PROJET DE PARCS EOLIEN ET SOLAIRE DE LA HAUTE-VOIE SUR LES COMMUNES DE LOISY-SUR-MARNE ET MAISON-EN-CHAMPAGNE (51)	
MEMOIRE EN REPONSE DU PETITIONNAIRE AU PROCES-VERBAL DE SYNTHESE DES OBSERVATIONS	
Date :	25 avril 2022
Dénomination du projet :	Parc éolien et solaire de la Haute-Voie (51)
Préfet compétent	Marne
Pétitionnaire / Bénéficiaire :	Eoliennes de Haute Voie SAS Solaire de Haute Voie SAS

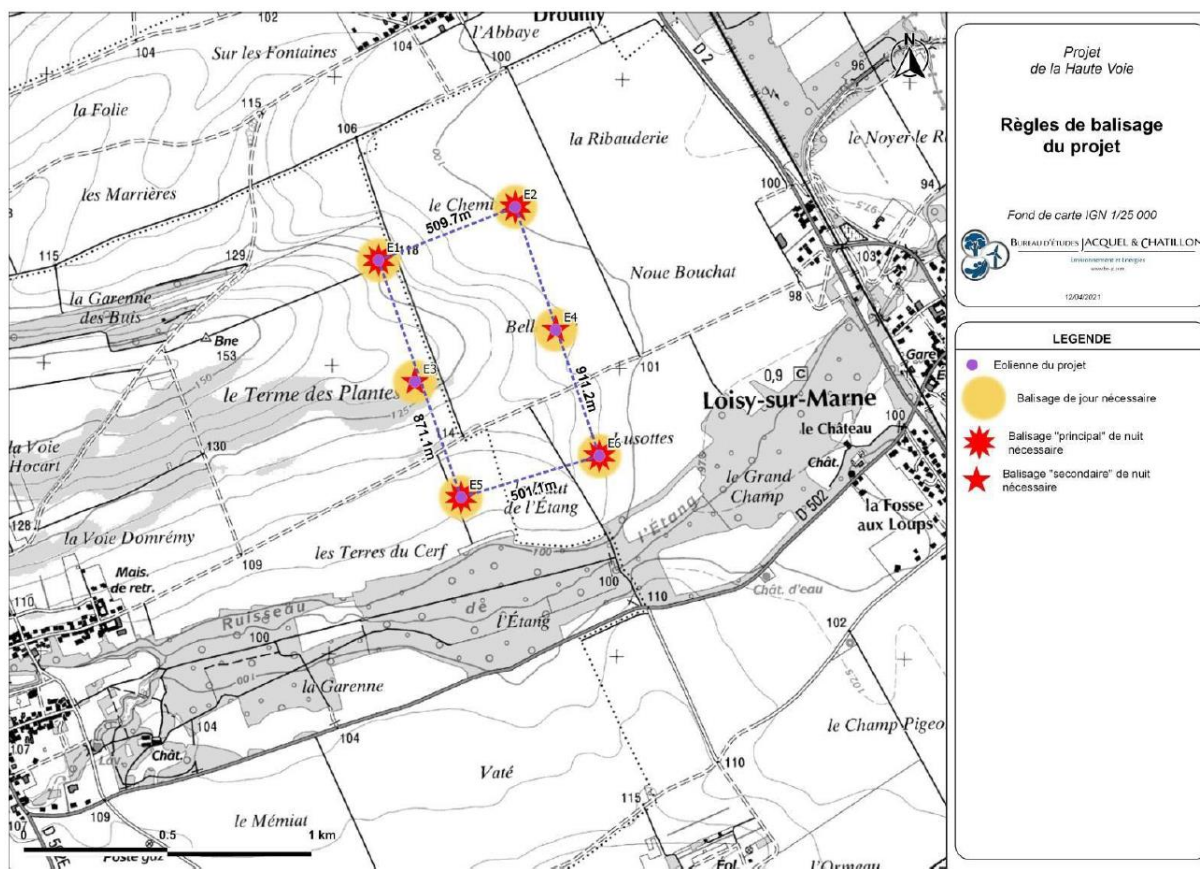
Le commissaire enquêteur note que « l'étude d'impact n'aborde pas les impacts lumineux. Pour limiter l'impact des flashes, le porteur de projet pourrait mettre en œuvre des balisages innovants quand ils seront validés et disponibles ».

L'étude du balisage lumineux du projet de parc éolien a été étudiée. C'est en page 329 de l'étude d'impact sur l'environnement. Voici une copie des principaux éléments :

« Les éoliennes du parc de la Haute-Voie seront ainsi balisées, en application de l'article R. 244-1 du code de l'aviation civile et de l'article 2 de l'arrêté du 25 juillet 1990 susvisé.

Le balisage sera également conforme aux exigences de l'Aviation civile (DGAC) et de l'Armée de l'Air ainsi qu'à l'arrêté du 23 avril 2018 relatif à réalisation du balisage des obstacles de navigation aérienne.

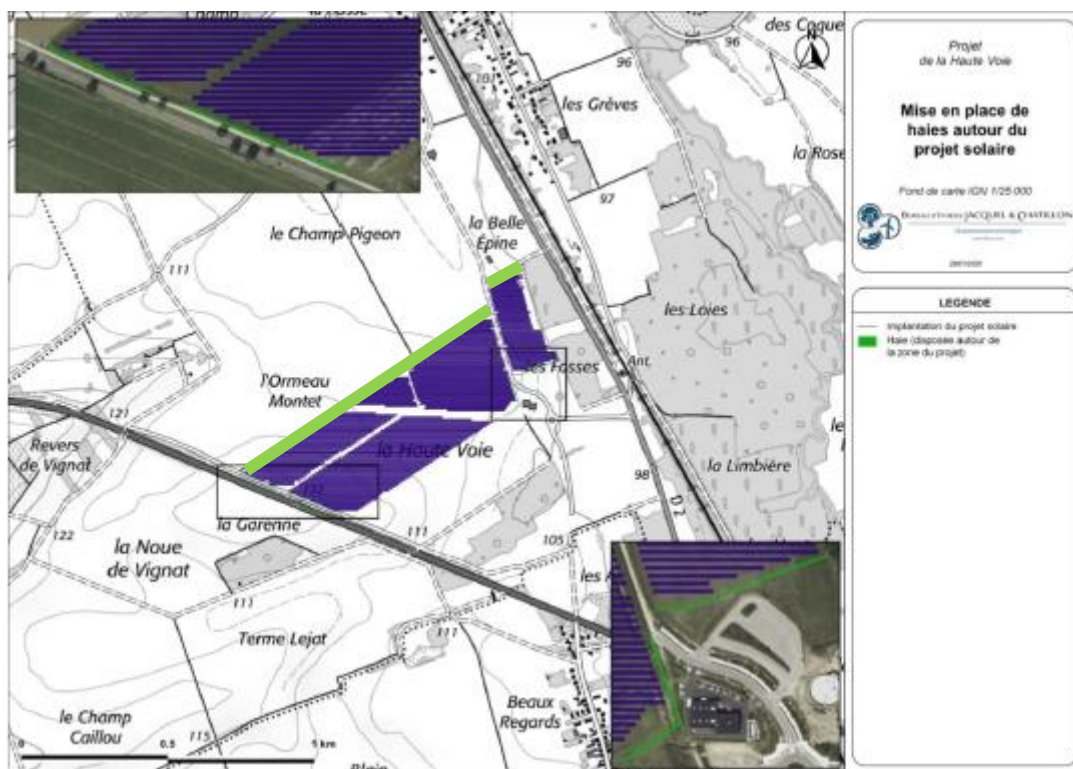
Par ailleurs, s'agissant de la plantation de haies, le porteur du projet solaire s'était engagé à planter près de 700 mètres linéaires de haie (respectivement 400 mètres le long de la RN4 et 300 m à l'entrée de la ZAE).

Volontairement, dans la configuration initiale du projet avec 8 éoliennes, dont deux situées au sud de la ripisylve à quelques centaines de mètres du projet solaire, le choix avait été fait de ne pas implanter de haies en limite nord du parc photovoltaïque.

Néanmoins, après échange avec le commissaire enquêteur et compte tenu des observations du public et de la suppression durant la phase d'instruction du dossier des deux éoliennes précitées, le pétitionnaire souhaite s'engager à planter davantage de haies pour masquer le projet, notamment depuis le sud du bourg de Loisy-sur-Marne.

Ainsi, ce seront 1 150 mètres linéaires de haie supplémentaires qui seront plantés, portant le total à 1 850 mètres linéaires. Les caractéristiques de cette haie seront identiques à celles indiquées dans le dossier (page 406 de l'étude d'impact et 202 de l'étude paysagère).

Diagramme d'encerclement depuis la commune de Drouilly (Source : BE JC)

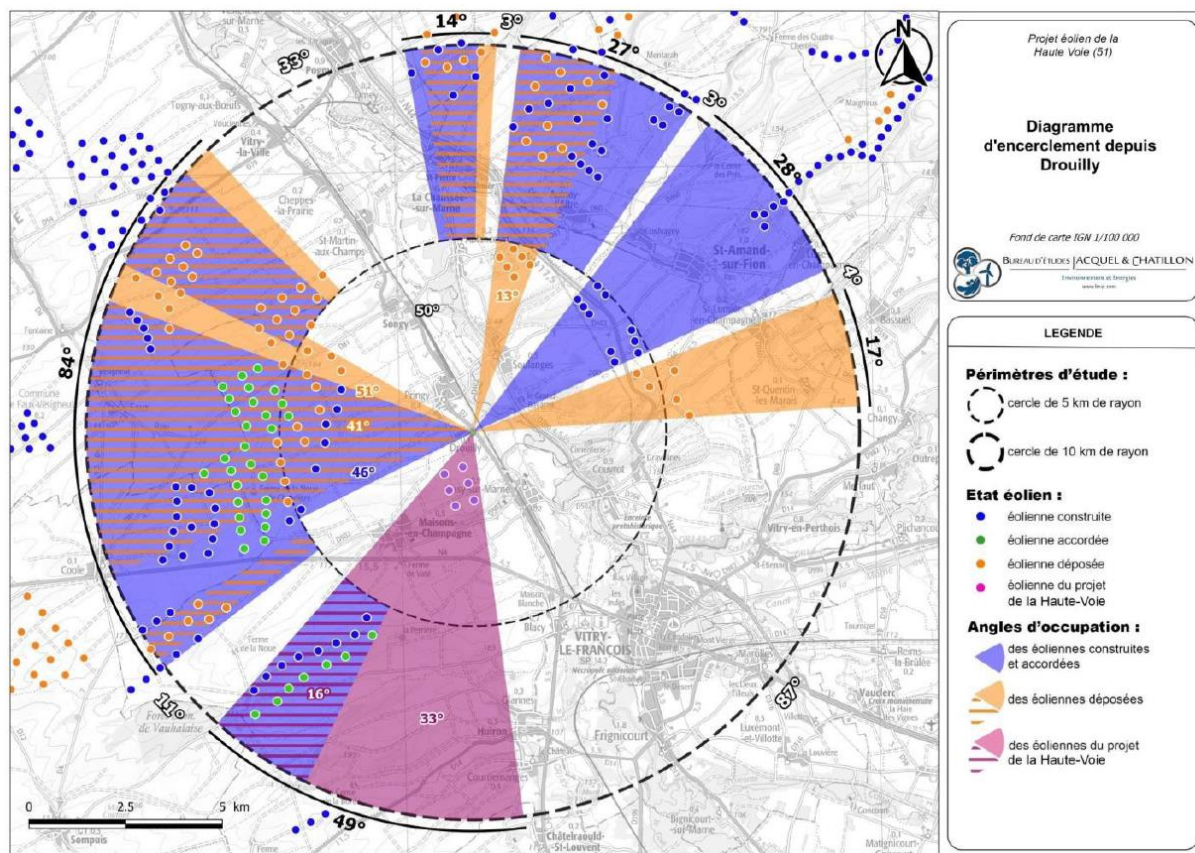
La Mission Coteaux, Maisons et Caves de Champagne, dans sa contribution en date du 6 avril 2022 estime pour sa part que *« la charte éolienne de la Mission a identifié des préconisations spécifiques à l'entité paysagère du vitryat. Au sein de ce paysage à la fois structuré et au modelé doux, il s'agit de limiter ou ne plus implanter d'éoliennes sur ce secteur déjà saturé. Les axes de vues et de perception ne doivent pas être fermés et éviter l'effet d'encerclement »*.

S'agissant de la commune de Drouilly, l'étude paysagère précise que *« le risque d'encerclement est renforcé par les éoliennes du projet de la Haute-Voie (sur 49°) à l'échelle des 5 km. De plus, dans une échelle de perception plus large (10 km et plus), le projet contribue encore à développer l'effet d'encerclement de la commune sur 33° malgré le fait qu'il se surimpose à l'état éolien sur 16°. Cette analyse est toutefois à nuancer du fait que l'état éolien situé sur le versant Est de la vallée de la Marne est dissimulé par la ripisylve de cette dernière depuis le centre du village. Le contexte éolien situé à*

l'Est peut alors être appréhendé comme une vaste aire de respiration visuelle pour cette commune » (page 435 de l'étude d'impact - page 145 de l'étude paysagère).
